改善箇所説明図

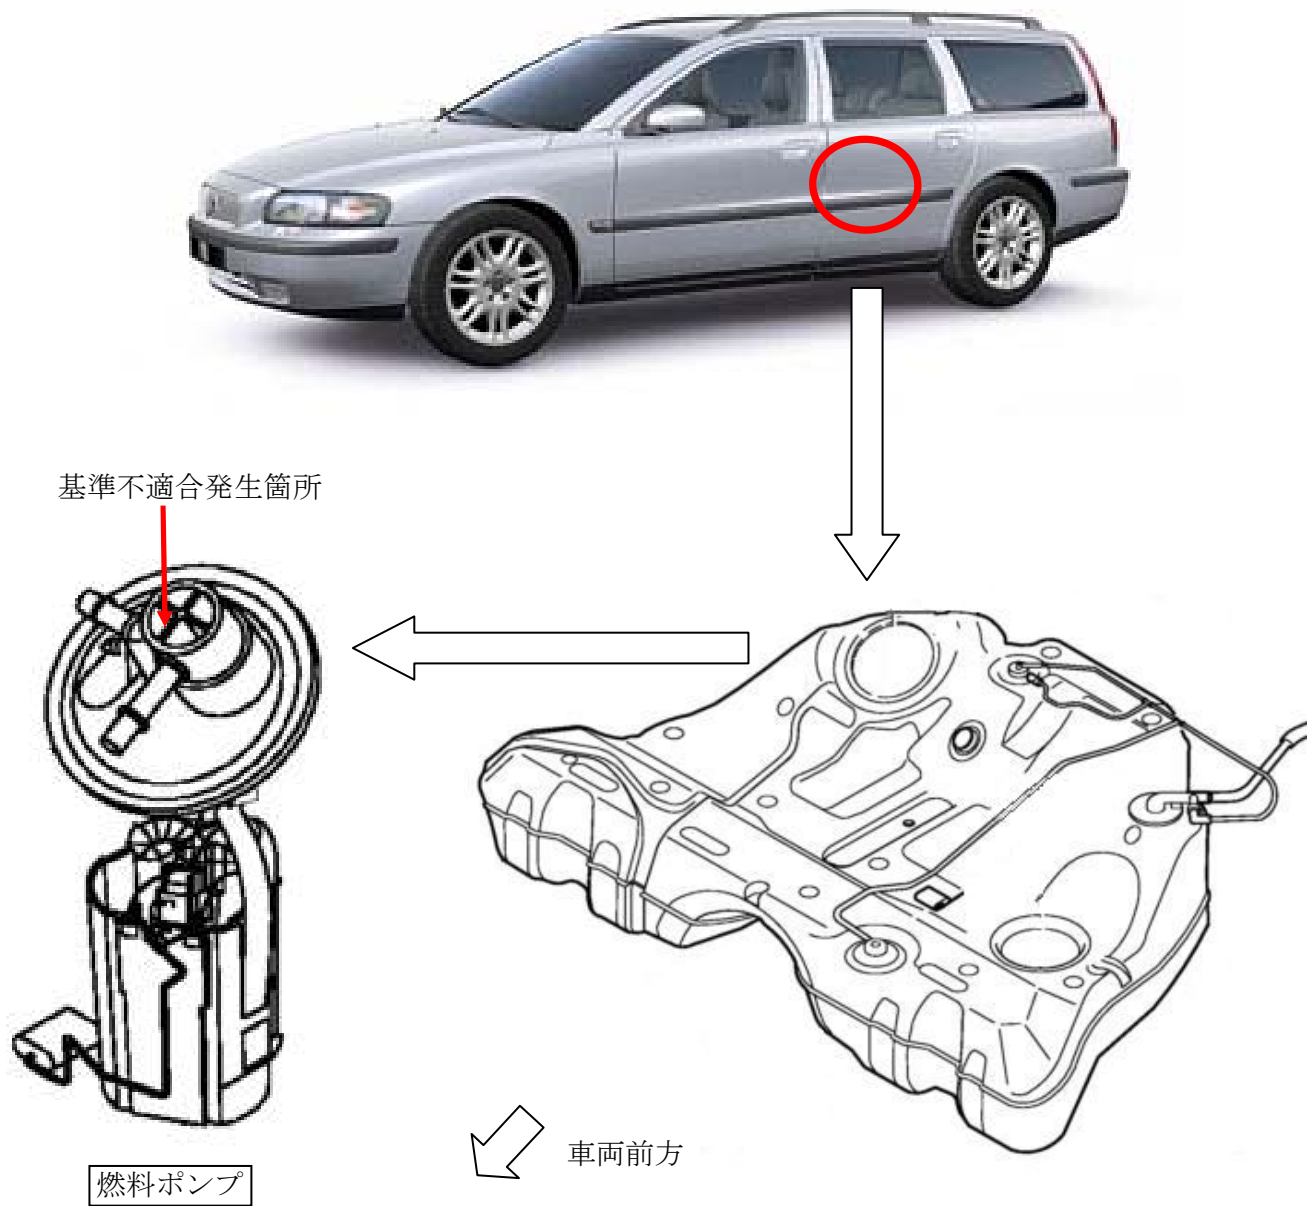
基準不適合発生箇所

燃料ポンプ上部のパイプ部の材質が不適切なものがあるため、経年による影響および使用環境の影響が伴うことにより、当該パイプ部に亀裂が生じることがある。そのため、最悪の場合、燃料が漏れるおそれがある。

改善の内容

全車両、燃料ポンプを点検し、対象のものは良品と交換する。

識別

燃料給油口上部に黄色ペイントを塗布する。
